Informe de Trabajo

PRODUCTO:	REVISION DE CANALIZACIONES LLAMADO DE ENFERMERIA – PISO 1°
NUMERO DE SERIE:	RESPONDER 5000
PROYECTO:	NORMALIZACION HOSPITAL REGIONAL DE CURICO
ENCARGADO:	CARLOS ALFARO
FECHA:	20-11-2018

Habitación: C-1-111

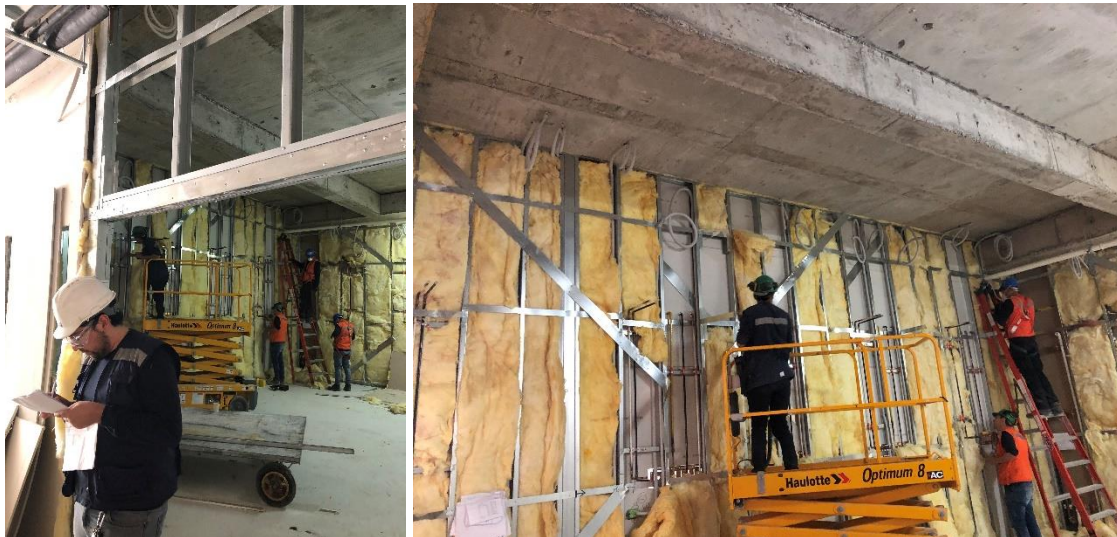
- Falta Instalación Caja de derivación en muro.
- Falta canalización entre módulos a lampara.
- Falta canalización entre lampara y escalerilla de corrientes débiles.

Habitación: C-1-061 OBSERVACION

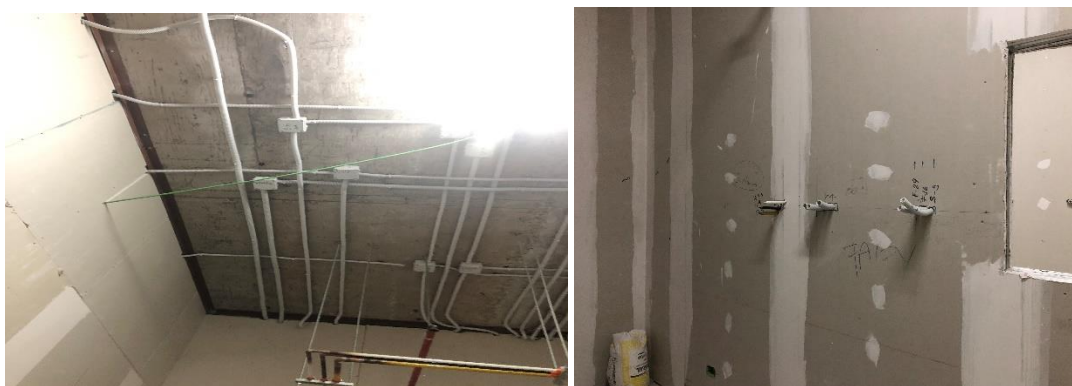
- Falta Instalación Caja de derivación en muro.
- Falta canalización entre módulos a lampara.
- Falta canalización entre lampara y escalerilla de corrientes débiles.

Habitación: C-1-094 BOX

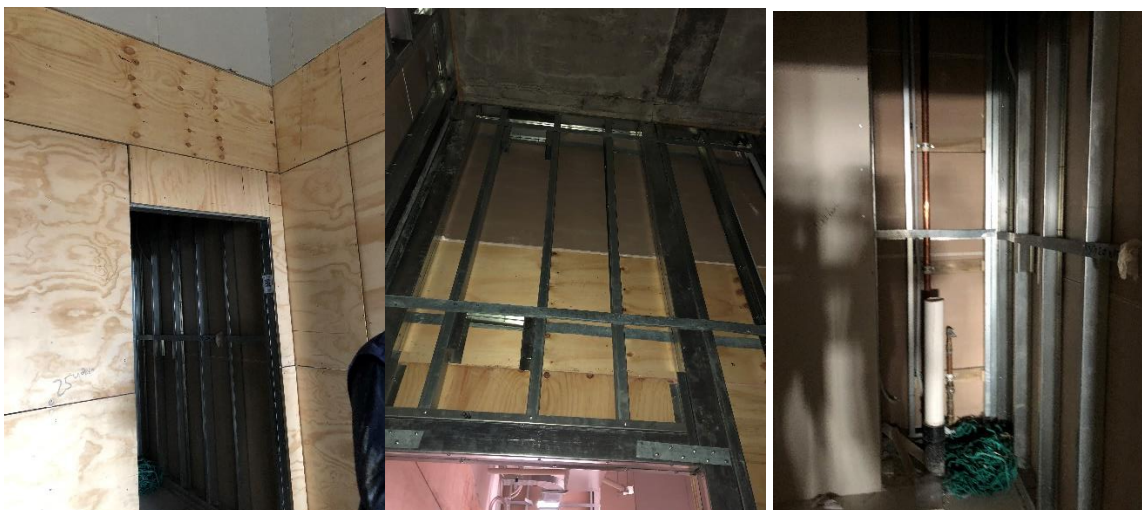
- Falta Instalación Caja de derivación en muro.
- Falta canalización entre módulos a lampara.
- Falta canalización entre lampara y escalerilla de corrientes débiles.
